Krycí list ZBV

Název Stavby dle SoD: II/245 Mochov, most ev. č. 245-009 přes dálnici D11 za obcí Mochov - stavební práce Název stavebního objektu/provozního souboru (SO/PS): Demolice mostu ev.č. 245-009	Číslo SO/PS / / pořadí Změny SO/PS: SO 001 / 002	Číslo ZBV: 05
---------------------------------------------------------------------------------------------------------------------------------------------------------------------------------------------------------	--------------------------------------------------------	------------------

Změnový list

Předmět Změny: Změna zádržnosti ocelových svodidel + napojení ocel. a bet. svodidel

Tabulka 7 – Minimální úroveň zadržení na silnicích z hlediska ochrany jejího okolí
a z hlediska nebezpečných úseků silnic

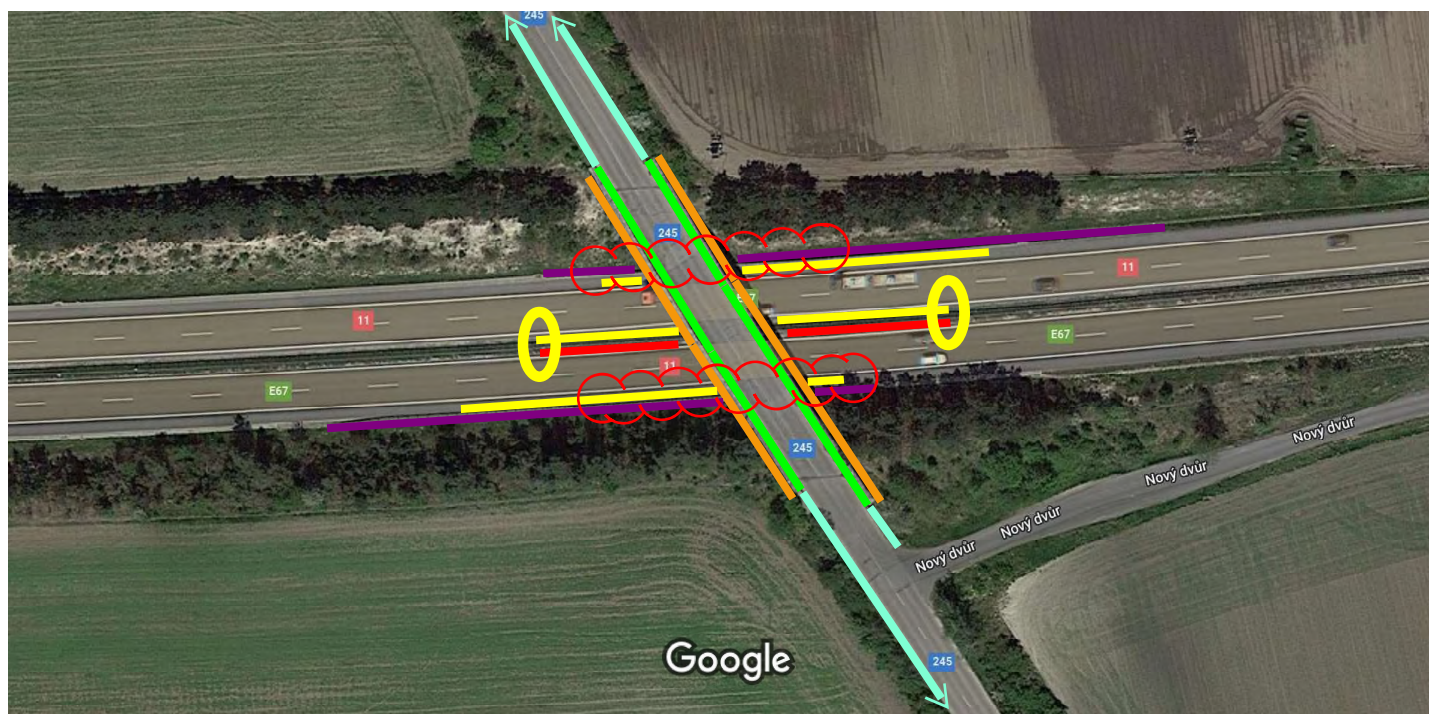
RDS: V průběhu demontáže (doklad č. 8) bylo zjištěno, že ocelová svodidla mají úroveň zadržení H2 a nikoliv, dle soupisu prací oceňovaná ocelová svodidla se zádržností H1. Toto je v souladu i s TP 114 (06/2015) stanovujícím úroveň zadržení svodidel umístěných podél podpěr mostů v úrovni H2 (viz.kap.2.2.2 a tabulka 7 – viz doklad č. 9).

2.2.2 Úroveň zadržení svodidel umístěných podél podpěr mostů a portálů (včetně poloportálů) se stanoví podle řádku 11 tab. 7, a to i ve středním dělicím pásu (tyto podpěry musí vyhovět požadavkům čl. 1.4.1 a čl. 1.4.2.).

5.10.2 Ocelové svodidlo v SDP

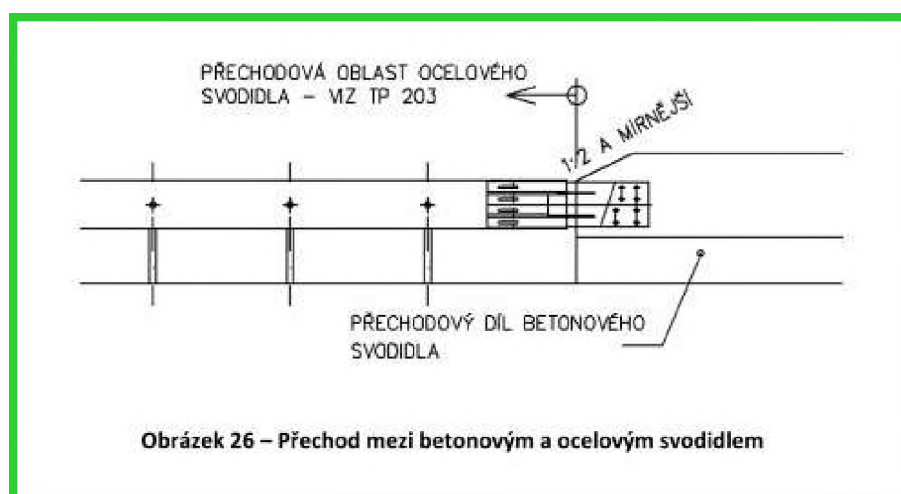
RDS: Dle TP 139 (07/2015) je přechod mezi betonovým svodidlem a ocelovým svodidlem definován (viz.kap.5.10.2 a obr. 26 – viz doklad č. 12). Na základě urgentní žádosti ŘSD-stř. SSÚD 13 Poříčany (doklad č. 11) týkající se okamžité úpravy napojení stávajících OS na dočasná BS byla realizace tohoto přechodového dílu (doklad č. 13) provedena na dálnici za plného provozu a z důvodu časové tísně bez dílečného VR dle požadavků Směrnice. Náklad je doložen fakturou podzhotovitele VESIBA (doklad č. 14) navýšenou o marži 15% (5%VR, 5% SR a 5% zisk).

Nově vytvořená položka pro montáž **přechod** mezi dočasným montovaným betonovým svodidlem a trvalým ocelovým svodidlem v souladu s TP 139 (07/2015) kap.5.10.2 a obr. 26.

Přechodový díl betonového svodidla musí mít takový tvar, aby umožnil zahuštění sloupek v přechodové oblasti za betonovým svodidlem - viz obr. 26. Z toho důvodu nelze použít jako přechodový dílec koncový (náběhový) díl svodidla. Přechodový díl betonového svodidla musí být tak vyztužený, aby přenesl tahovou sílu danou únosností připojované svodnice nebo více svodnic (při napojení oboustranného ocelového svodidla mohou být připojeny i 4 svodnice).
